RD7 - DOUBLEMENT ENTRE "LA PETITE TOURNÉE" ET "LA LANDE BLANCHE"

Bilan de la concertation préalable

Déroulement du 3 avril au 3 mai 2018

Carte 6 : Ouvrage supérieur de Poustoulic proposé par les exploitants

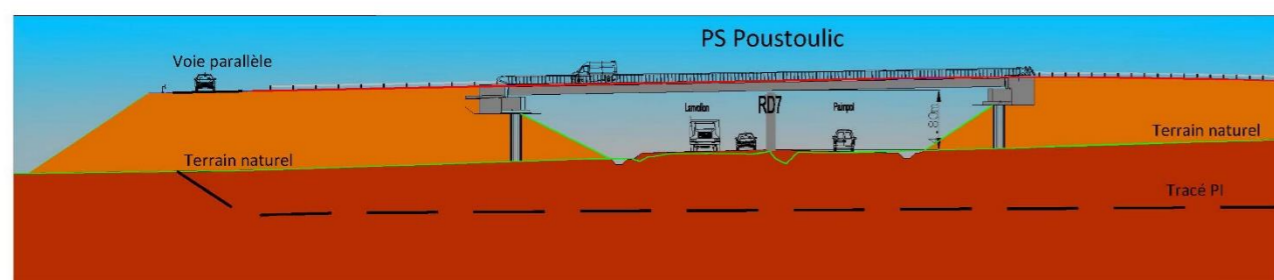
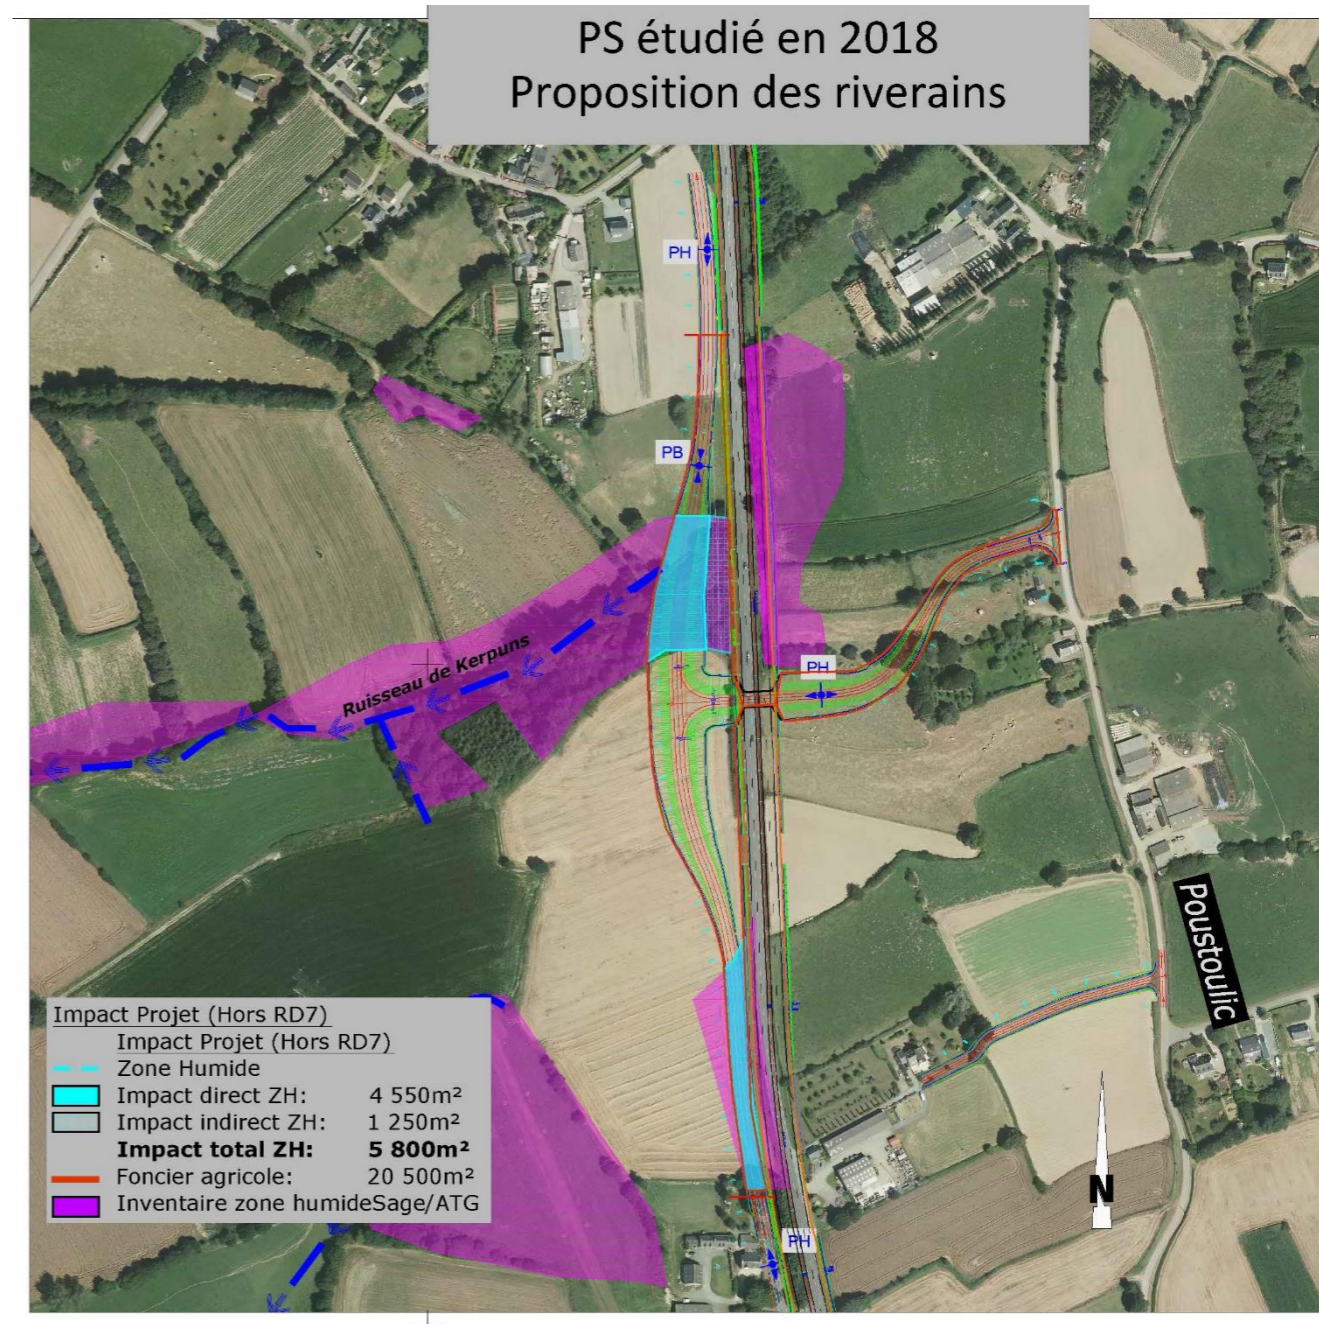
Suite aux échanges avec les exploitants agricoles du secteur de Poustoulic lors des permanences, le service grands travaux du Département a pris en compte les observations suivantes :

- positionnement d'un ouvrage plus au nord de celui proposé à la concertation pour permettre un franchissement sans problème de gabarit pour les engins agricoles ;
- préservation d'un îlot de pâturage et de la haie brise-vent de l'exploitation situé au lieu-dit Poustoulic.

Cette variante est plus impactante sur les surfaces identifiées en zones humides, sur le foncier agricole et sur son insertion dans le paysage que la variante du Département présentée dans le paragraphe suivant.

Carte 7 : Ouvrage inférieur de Poustoulic étudié par le département suite aux remarques formulées lors de la concertation

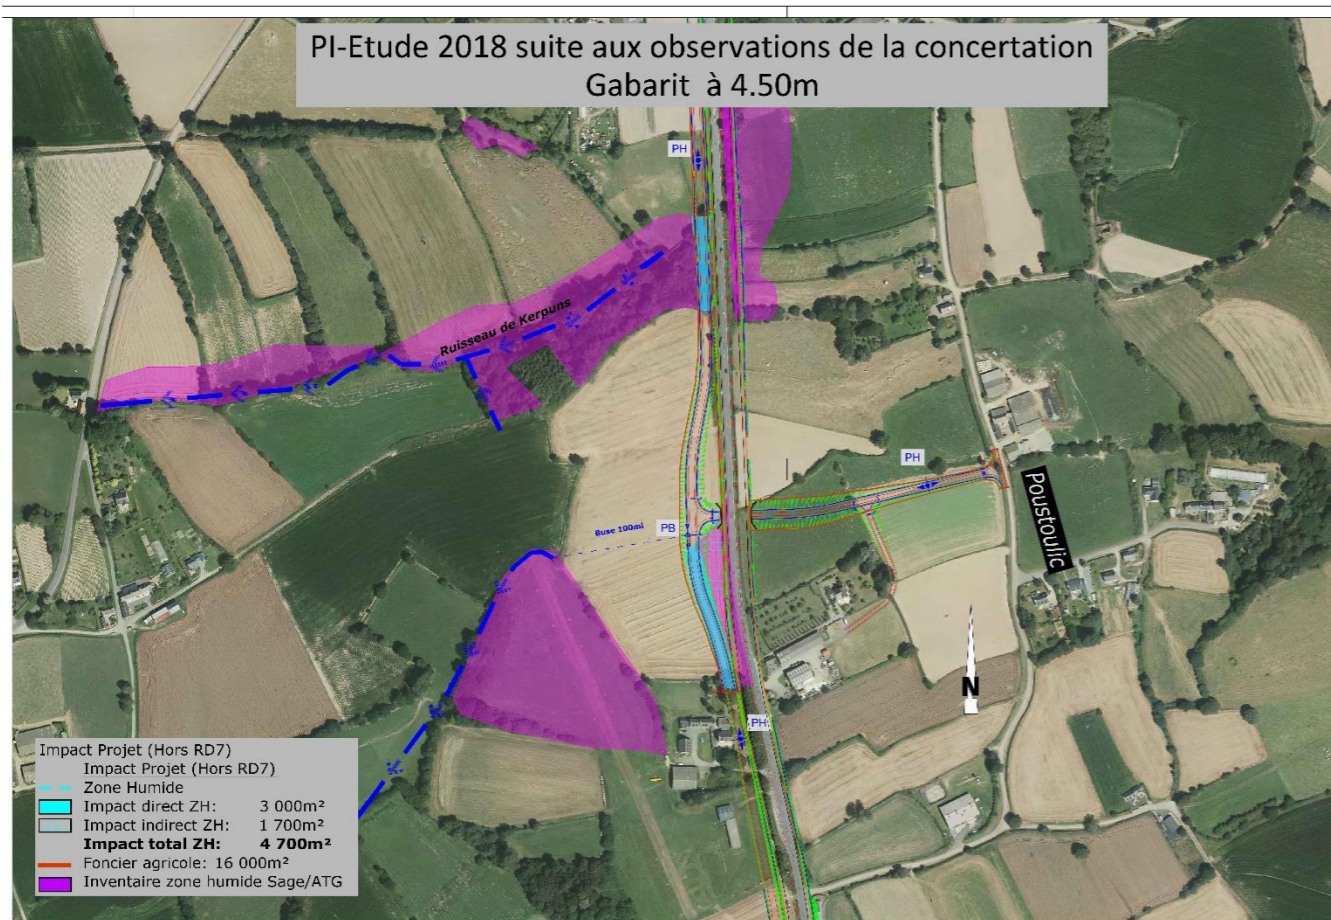
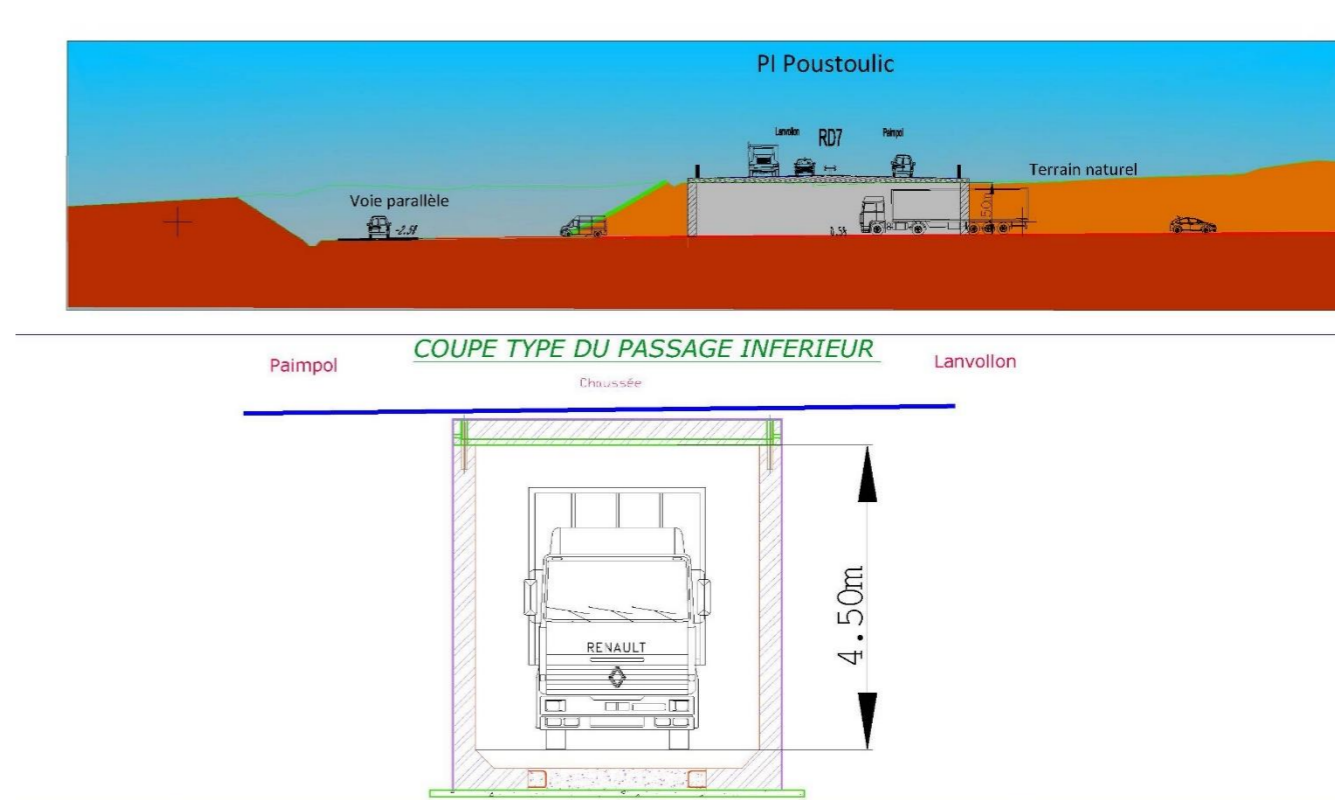
- Le gabarit de l'ouvrage soumis à la concertation ne paraît pas suffisant pour permettre le passage des engins agricoles et des camions de livraison. Il est demandé un ouvrage d'un gabarit d'au moins 4,50 m de hauteur ;
- Le rétablissement de la desserte locale n'est pas bien placé, situé en face d'un siège d'exploitation agricole. Il impacte une haie brise vent utile à l'exploitation et coupe en deux un îlot de pâturage. Il serait préférable de le décaler ;
- La solution en passage supérieur plutôt qu'inférieur a été demandée à plusieurs reprises. En cas de passage inférieur, un gabarit de 4,50 m est demandé pour le passage des engins agricoles ;
- Après concertation entre eux, les exploitants agricoles du secteur ont proposé de décaler le rétablissement, et donc l'ouvrage de Poustoulic, plus au nord au regard de son positionnement projeté.

La variante retenue permet de limiter l'impact sur le foncier agricole, sur les ZH et gérer l'assainissement hydraulique du passage inférieur (PI) avec un exutoire différent de celui initialement prévu.

L'insertion paysagère est conservée avec un PI d'un gabarit de 4.50m conforme aux attentes des exploitants agricoles et de l'entrepreneur local (livraisons poids lourds).

Le raccordement à l'est a été modifié pour préserver une grande parcelle exploitable ainsi qu'une haie brise vent qui protège une exploitation. Afin de pouvoir réaliser cette modification, l'ouvrage a dû être déporté de 50 m plus au sud.
